Oggetto: OSSERVAZIONI VERIFICA ASSOGGETTABILITA' ART. 19 DLGS 152/2006
MASTERPLAN 2023 AEROPORTODI CAPODICHINIO

Aeroporto di Napoli Capodichino - Aggiornamento Master Plan 2023

OSSERVAZIONI

Procedura di verifica di assoggettabilità a VIA ai sensi dell'art. 19 del D.Lgs 152/2006
Aeroporto Internazionale di Napoli – Aggiornamento Masterplan 2023
Proponente:– ENAC

Immagine 1 - Le rotte di atterraggio e decollo su Napoli

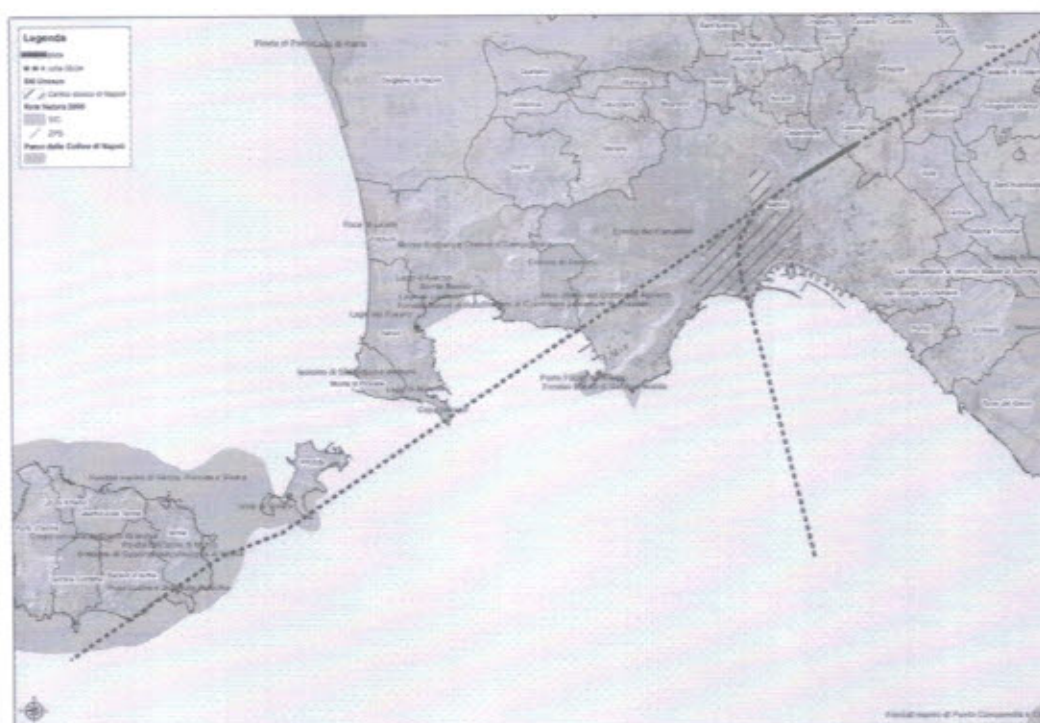
Al fine di poter correttamente valutare gli impatti sulla componente rumore, si allega a questo documento la scheda relativa ad una delle rotte di atterraggio su 06 pubblicate sul sito dell'ENAV (Allegato A) e si illustra nella Immagine 1, di seguito pubblicata, l'interazione delle rotte con la città e la presenza delle aree naturali protette.

Sorgente aeroportuale. Si chiede in primo luogo che la valutazione degli effetti e degli impatti debba essere ampliata includendo tutte quelle aree interessate dal sorvolo degli aeromobili, sia in decollo che in atterraggio, ponendo particolare attenzione agli atterraggi da S-O (pista 06) e ai decolli verso S-O (pista 24) che impattano sulle aree urbane di Napoli densamente urbanizzate ed abitate, collocate a pochi chilometri dall'aeroporto, quali ad esempio il Vomero e l'Arenella.

Le caratteristiche di queste aree, ovvero la sensibilità acustica in funzione della popolazione e delle attività esposte, non sono state opportunamente analizzate, essendo sviluppati studi limitati al solo intorno aeroportuale che forniscono risultati solo parziali e quindi falsamente rassicuranti. Al fine di evidenziare quanto la problematica sia sentita, si allega (Allegato B) la nota protocollo n. 897696 del 16.10.2018 a firma del Presidente della V Municipalità del Comune di Napoli - Vomero Arenella - indirizzata al Sindaco del Comune di Napoli e relativa proprio all'inquinamento acustico prodotto nelle manovre di atterraggio su pista 06.

Le procedure antirumore rappresentate in figura 6-11 riguardano poi le sole manovre di decollo in direzione S-O (pista 24) e sono quindi palesemente incomplete.

Immagine 2 – Aerei in atterraggio e impatto sulla Reggia di Capodimonte

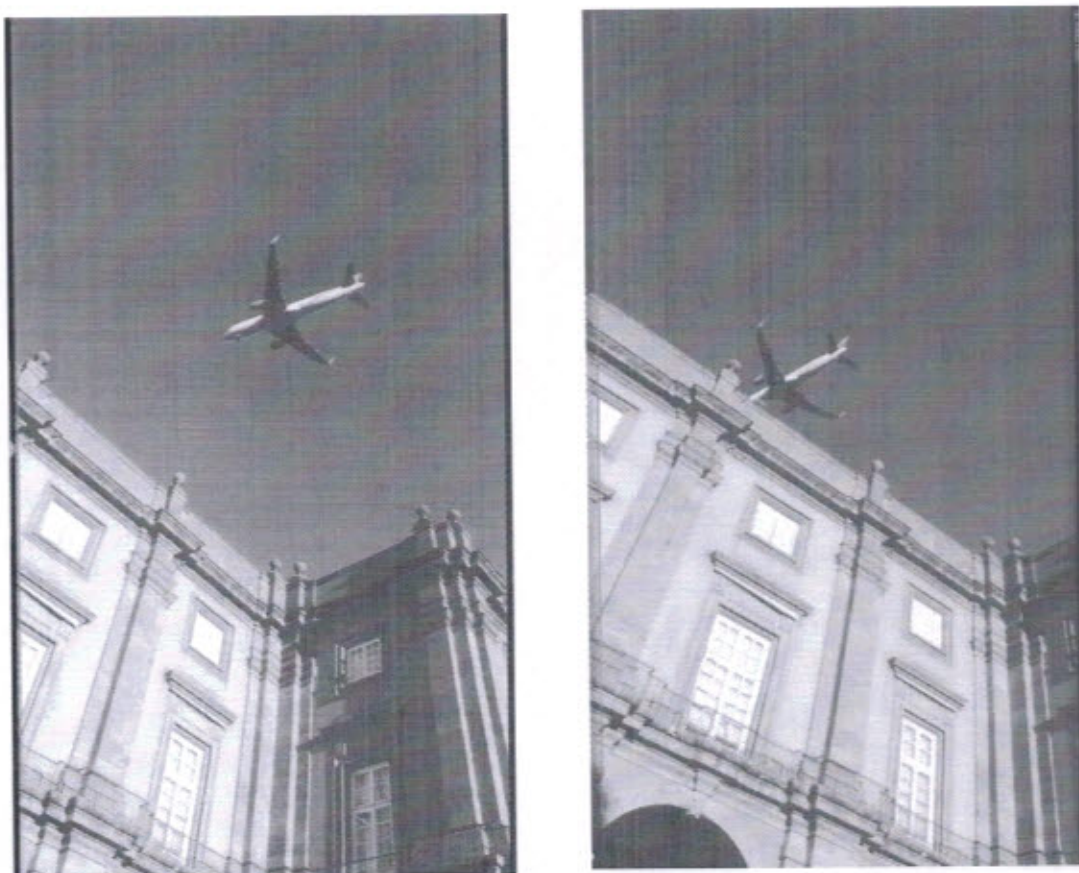
Sono di fatto stati completamente ignorati gli effetti del costante sorvolo degli aeromobili sulle aree del Centro Antico di Napoli, già patrimonio dell'Unesco, sulla Reggia di Capodimonte, anch'essa inclusa nel sito Unesco e sede della importante Pinacoteca, nonché su vaste aree della città dove sono localizzati numerosi beni culturali vincolati ai sensi del D.Lgs. 42/2004, non esaustivamente descritti ed elencati nel SAP. Tra questi risulta clamorosamente esclusa proprio la Reggia di Capodimonte, oggetto della citata prescrizione del Ministero dei Beni Culturali nell'ambito della procedura VIA del 2008 che, come si vede dalla Immagine 2 di seguito riportata, è invece fortemente impattata dai movimenti degli aeromobili.

Nel parere espresso nell'ambito della procedura VIA del 2008 dal Ministero per i Beni e le Attività Culturali con propria nota Prot.Dip.708.413/1928-2004 (acquisita al protocollo del Ministero dell'Ambiente e della Tutela del Territorio e del Mare con il numero 00660 del 12.1.2005) si legge *“l'Ufficio richiama l'attenzione sul potenziale pericolo rappresentato dagli aerei che sorvolano la città a bassa quota, ed in particolare la reggia di Capodimonte durante le fasi di atterraggio”*.

Tale richiamo è confluito nella prescrizione contenuta nel Decreto di Valutazione di Impatto Ambientale prot. DSA-DEC-2008-0000622 del 22.7.2008 che detta *“si conviene e si sollecita l'uso della pista di decollo e atterraggio n.6 che eviterà agli aerei di sorvolare la Reggia di Capodimonte”*.

Non sembra comunque possibile assicurare, tramite le misure di riduzione e mitigazione dell'inquinamento acustico prospettati nel Masterplan 2023 (uso bilanciato delle testate e manovre antirumore), il rispetto della prescrizione del Ministero per i Beni e le Attività Culturali sopra citate. L'indicazione del Ministero è infatti chiaramente quella di evitare il sorvolo della Reggia, mentre le azioni indicate nello Studio (Paragrafo 6.2.4) appaiono solo in grado di ridurre per un limitato lasso di tempo e in maniera non rilevante il sorvolo della Reggia.
